VYSVĚTLENÍ ZADÁVACÍ DOKUMENTACE č. 2

Město Třebenice

Vysvětlení zadávací dokumentace – dotaz ze dne 11. 3. 2021 v 11:20 hod

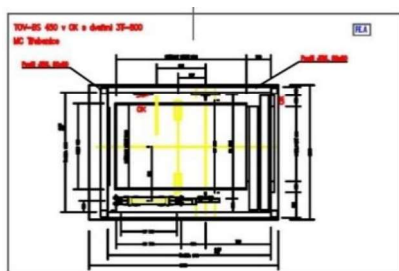
8) Žádáme doplnit výkres treláže u SO B.

Řešení terasy a treláže je součástí dokumentace. Doplnuji (zůstala omylem ve stavebně technickém řešení při kompletaci podkladů) Jedná se o výkres DB.1.1.38 a DB 1.1.39. Doplnuji – příloha 2 x PDF
